改善箇所説明図

リチウムイオンバッテリー
内部ヒューズ

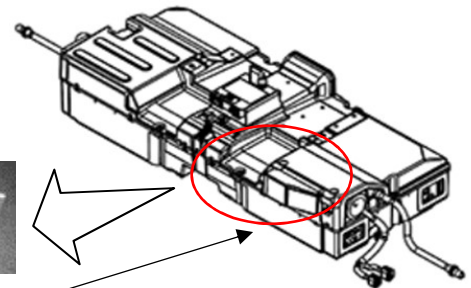
基準不適合発生箇所

NISMO-S仕様のリチウムイオンバッテリー内部ヒューズにおいて、ヒューズの仕様設定が不適切なため、運転の仕方によっては早期に劣化が促進することがある。そのままの状態で使用を続けると、最悪の場合、ヒューズが溶断し警告灯が点灯するとともに、モーターへの電力供給が停止し走行不能になるおそれがある。

改善の内容

全車両、リチウムイオンバッテリー内部ヒューズを対策品に交換する。

識別：白色のシールをモデルナンバープレートの右横に貼り付ける。
